GMINA I MIASTO LWÓWEK ŚLĄSKI

IN.271.36.2023.AM/5

Lwówek Śląski, dnia 07.07.2023 r.

dotyczy: *Zaproszenia do złożenia oferty w trybie art. 275 pkt 1 (w trybie podstawowym bez negocjacji) o wartości zamówienia nieprzekraczającej progów unijnych o jakich stanowi art. 3 ustawy z 11 września 2019 r. - Prawo zamówień publicznych (t.j. Dz. U. z 2022 r. poz. 1710 ze zm.) na DOSTAWY pn: „Dostawa i montaż wind schodowych na potrzeby budynków Szkoły Podstawowej nr 2 w Lwówku Śląskim” – postępowanie II.*

Odpowiedź nr 1 A, B, C, D, E, F, G:

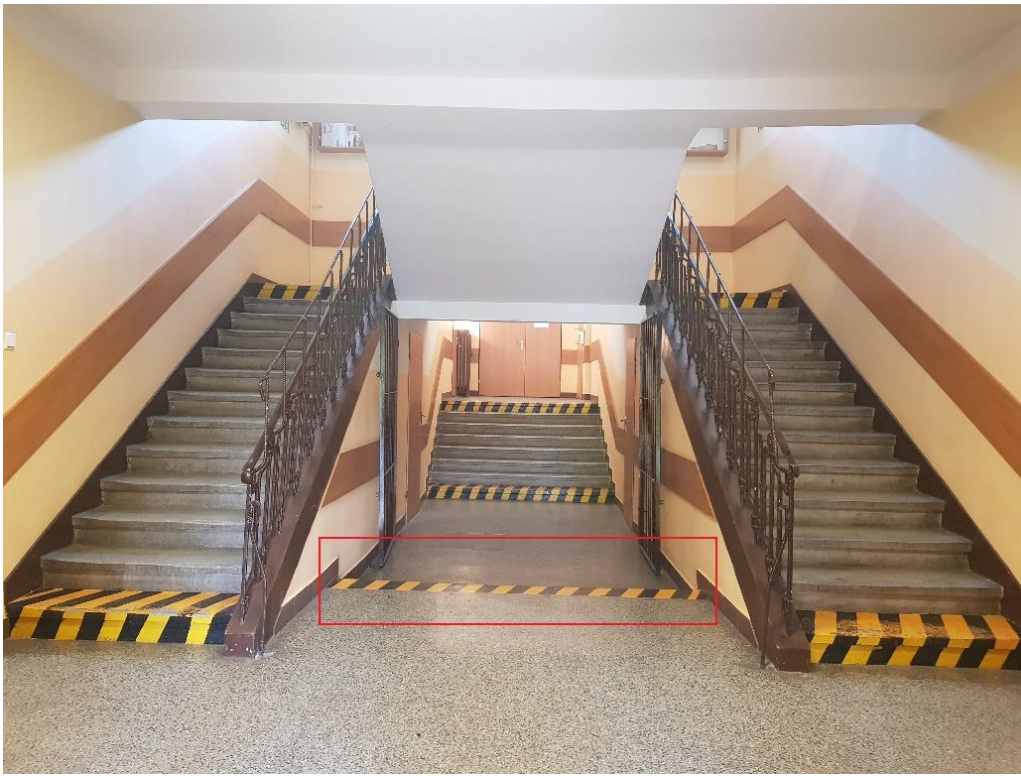
Budynek A Tor parter-piętro

- A) Prosimy o potwierdzenie przystanków platform.
- B) Prosimy o rezygnację demontażu balustrady. Tor jezdny platformy będzie montowany obok murku, więc nie ma potrzeby likwidować istniejącej balustrady. Odchodzi również wtedy koszt wypełnień między słupkami.

- C) Jeżeli ma być likwidacja balustrady i dochodzi montaż wypełnień to prosimy o akceptację wypełnień z blachy perforowanej.
- D) Prosimy o potwierdzenie, że ewentualna likwidacja balustrady dotyczy tylko w miejscu montażu platformy (nie wchodzi w zakres balustrada na drugim biegu schodowym oraz kraty na górnym przystanku).

- E) Prosimy o akceptację montażu platformy pomimo tego, że szerokość użytkowa na schodach po montażu będzie mniejsza od 120cm.
- F) Prosimy o akceptację platformy o torze krzywoliniowym SP-Omega-F (napęd liniowy), tor jazdy, platforma oraz słupki wykonane ze stali malowanej proszkowo RAL7035.

- G) Prosimy o akceptację platformy 75x85cm.

Do obowiązków Wykonawcy należy wykonanie projektu wykonawczego zawierającego rozwiązania powyższych kwestii.

Zamawiający nie dokonuje oceny zgodności oferty z SWZ na tym etapie.
